改善箇所説明図③

基準不適合発生箇所③

燃料装置

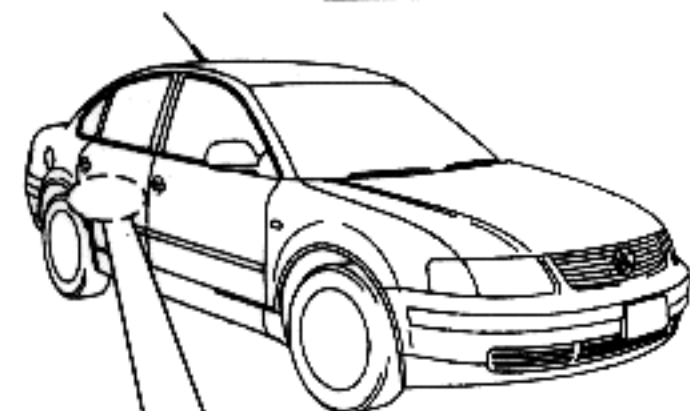
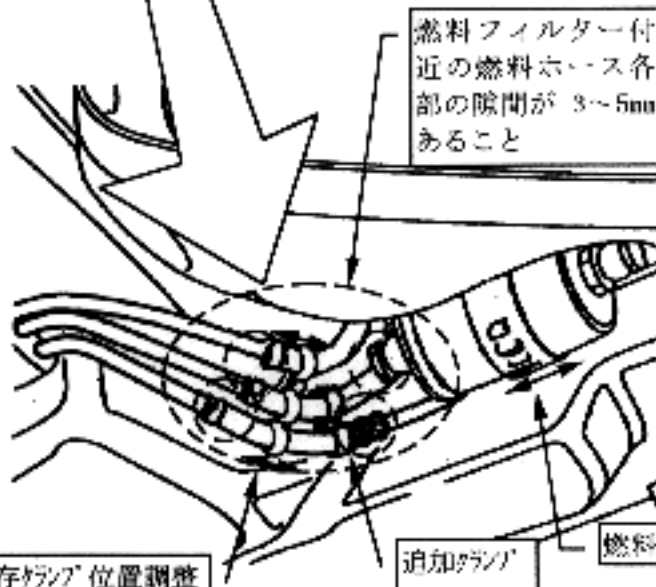
燃料ホースの取回しが不適切なものが有り、ホースバンド及び燃料フィルターと当該燃料ホースの隙間が少ないため、そのままの状態で使用を続けると、走行時の振動等により、当該燃料ホースが各部と干渉して、損傷し、燃料が漏れるおそれがある。

全車両点検し、当該燃料ホースの隙間が少ないものは修正し、クランプを追加して隙間を確保する。又、当該燃料ホースが損傷しているものは良品と交換する。

燃料フィルター付近の燃料ホース各部の隙間が 3~5mm あること

既存クランプ位置調整

追加クランプ

燃料フィルター位置調整
